改善箇所説明図

基準不適合発生箇所

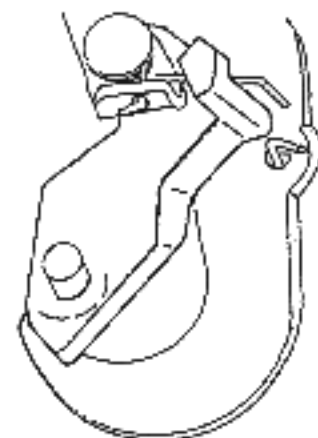
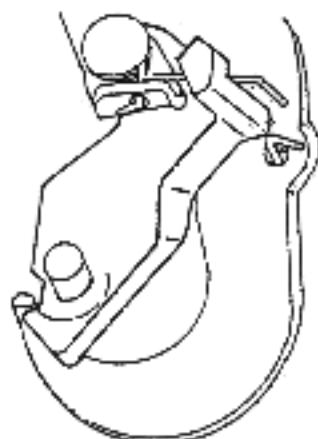
〔ボンネットの補助ロック装置のフックの形状が不適切なため、ボンネットを完全に閉めずに走行すると、ボンネットが開くおそれがある。〕

改善前

改善後

全車両、補助ロック装置のフックを対策品と交換する。
